## Fietsen in Hardinxveld-Giessendam

*Onderzoek naar de plannen en effecten van  
het gemeentelijk beleid 20xx – 20219*

Jaartal 2019

Figuur 8 (onzichtbare) varkensruggen.

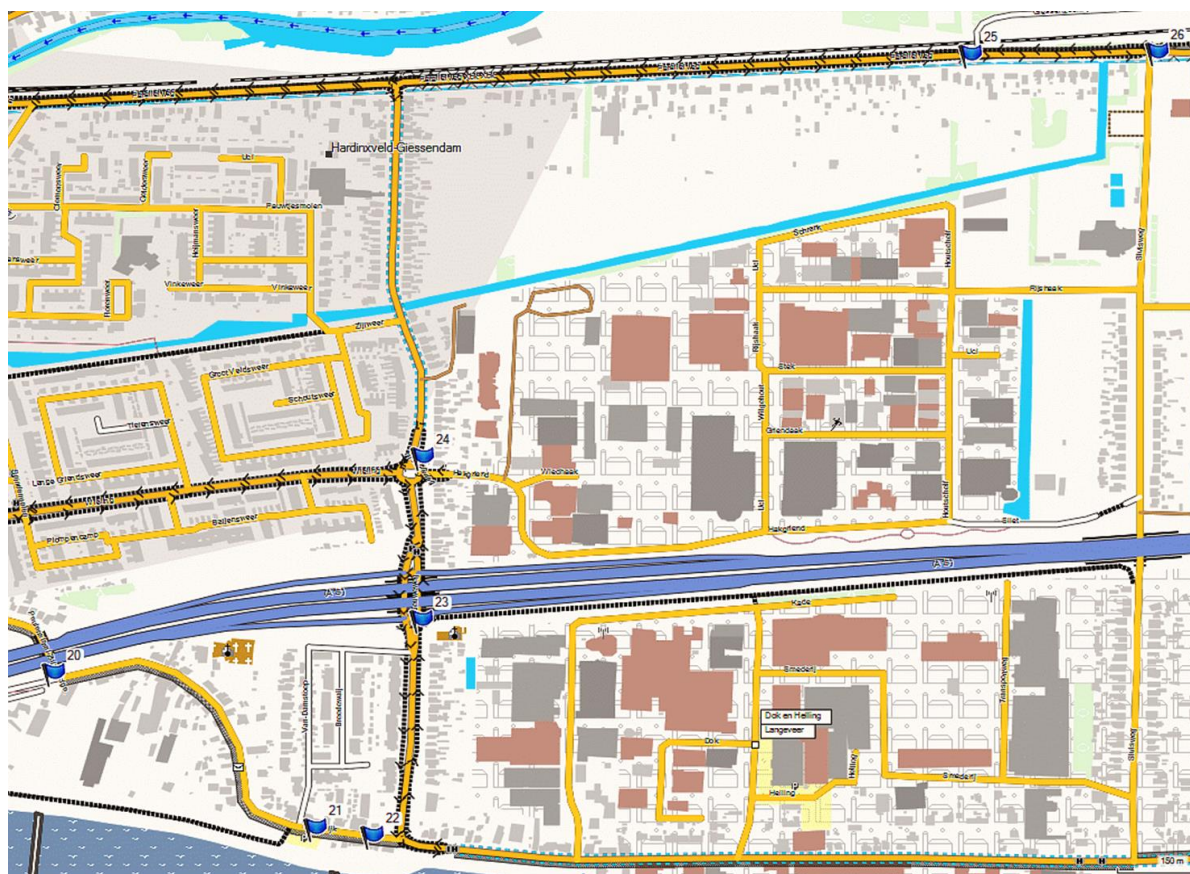
Op de foto's is goed te zien dat kinderen die uit school praktisch allemaal het voetpad gebruiken. Dit komt waarschijnlijk door de 'te' brede weg, die onveilig voelt. Door een 'optische' versmalling van de weg kan de snelheid worden verlaagd en het juiste gebruik van het voetpad worden gestimuleerd.
